Bauliche Varianten im Bereich der Dreieckstreppe in der Schloßstraße (Bensberg)

Stellungnahme

(Variante V)

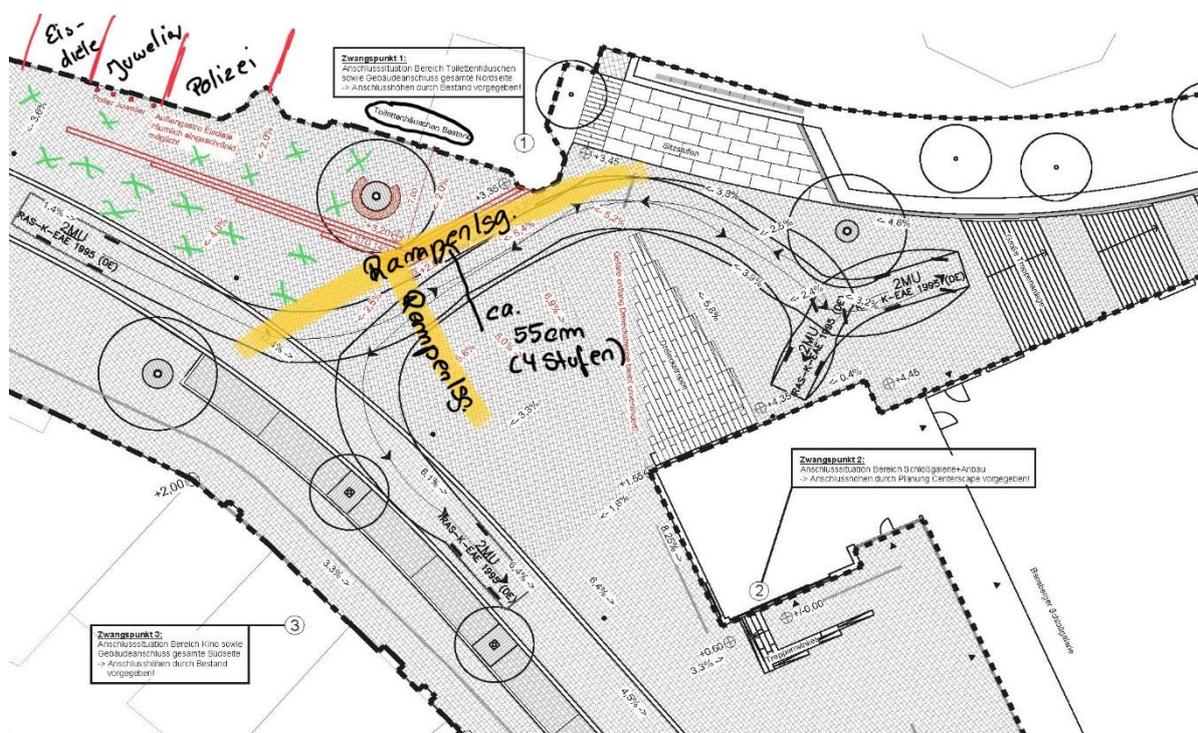
Dennoch kann ich aus Sicht der Barrierefreiheit die Variante V in der vorgelegten Fassung so nicht mittragen. Um die öffentlichen Toiletten inkl. der Behindertentoilette zu erreichen, führt der Weg entweder über die neu zu schaffenden Stufen oder barrierefrei im weiten Bogen um die verschleifenden Stufen Richtung obere Schloßstraße.

Die Außengastronomie der angrenzenden Eisdielen wird vermutlich um die vorgesehenen Treppenstufen vorgehalten werden (grüne Kreuze, siehe Zeichnung). Ich sehe hier deshalb eine Kollision mit der Nutzung der öffentlichen Toilettenanlage durch Menschen mit Behinderung, vorrangig Rollstuhlnutzer, (aber auch z.B. Kinderwagen), welche dazu gezwungen sind, die Treppenstufen zu umfahren. Erfahrungsgemäß wird die Anordnung der Bestuhlung, die eine Gasse freihält, vor allem an der Engstelle zu Beginn der Treppenstufen vor der Eisdielen, in der Praxis nicht eingehalten werden, selbst wenn man diese vorgibt. Das wird aber dazu führen, dass die freie Durchfahrt zu den Toiletten nicht ausreichend gewährleistet ist.

Deshalb halte ich eine Überprüfung einer Rampenlösung, integriert in die Stufenlösung im Bereich der gelb markierten Flächen für unabdingbar. Ich füge ein Beispiel der Stadt Warburg bei, die eine ähnliche Situation darstellt.
